R - 4091 - 2019

DEMANDE RELATIVE À LA CONVERSION DU
RÉSEAU AUTONOME D'INUKJUAQ À L'ÉNERGIE
RENOUVELABLE

MÉMOIRE DE L'AHQ-ARQ

9 octobre 2019

FIGURE 2 :
RÉPARTITION DES BESOINS EN ÉNERGIE PRÉVUS EN 2030
ET COURBE DE PUISSANCE CONTRACTUELLE

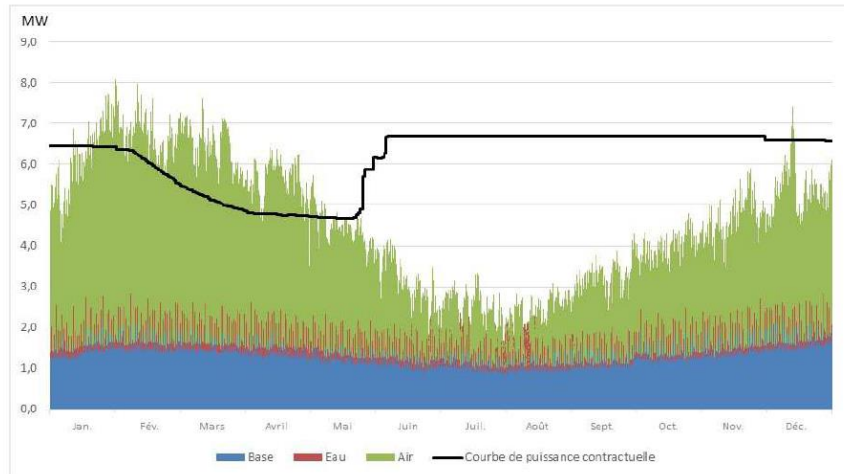
L’AHQ-ARQ a constaté qu’étrangement la courbe des besoins montre des valeurs significativement plus basses pour la première moitié de janvier par rapport aux autres valeurs de janvier, février et même mars et avril. En réponse à une demande de renseignements de l’AHQ-ARQ, le Distributeur explique que les variations horaires sont attribuables à l’année de base utilisée pour définir le profil moyen de référence²⁴. L’AHQ-ARQ voudra obtenir plus de précisions sur cette réponse lors de l’audience mais, *a priori*, elle est d’avis qu’une évaluation simulant plusieurs années d’historique serait plus appropriée que l’utilisation d’une seule année de base non représentative. Une sous-estimation des besoins en janvier aurait tendance à sous-estimer l’utilisation du chauffage au mazout et à surestimer les revenus additionnels.
